Dotyczy postępowania o udzielenie zamówienia prowadzonego w trybie przetargu nieograniczonego, którego przedmiotem jest: **Przebudowa drogi wewnętrznej – ul. Sportowa w miejscowości Zaklików**

WYJAŚNIENIE TREŚCI SIWZ

Załącznik nr 2 – Przebudowa drogi wewnętrznej w granicy pasa drogowego – ul. Sportowa w miejscowości Zaklików na dz. nr ewid. 2229 i 2216

PRZEKRÓJ POPRZECZNY

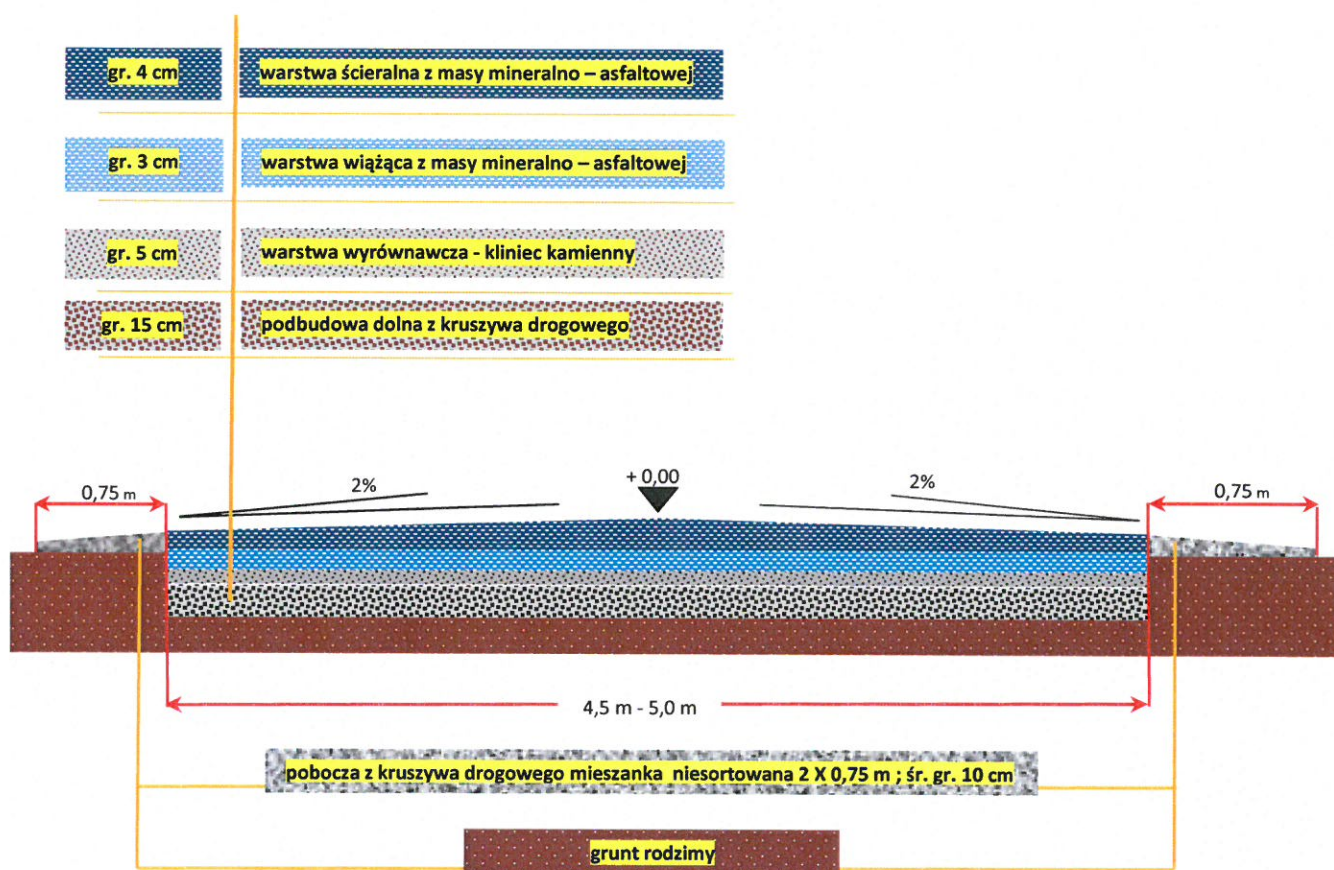
W SIWZ – „opis przedmiotu zamówienia” i w przedmiarze robót podbudowa składa się z jednej warstwy gr. 20 cm, a na przekroju widoczne są dwie warstwy 20 cm i 5 cm. Prosimy o wyjaśnienie rozbieżności.

Zamawiający informuje, że jako właściwe należy przyjąć wykonanie 20 cm warstwy podbudowy z kruszywa łamanego zgodnie z informacjami zawartymi w opisie przedmiotu zamówienia i w przedmiarze robót. Jednocześnie Zamawiający dokonuje korekty przekroju drogi zgodnie z załącznikiem do niniejszych wyjaśnień.
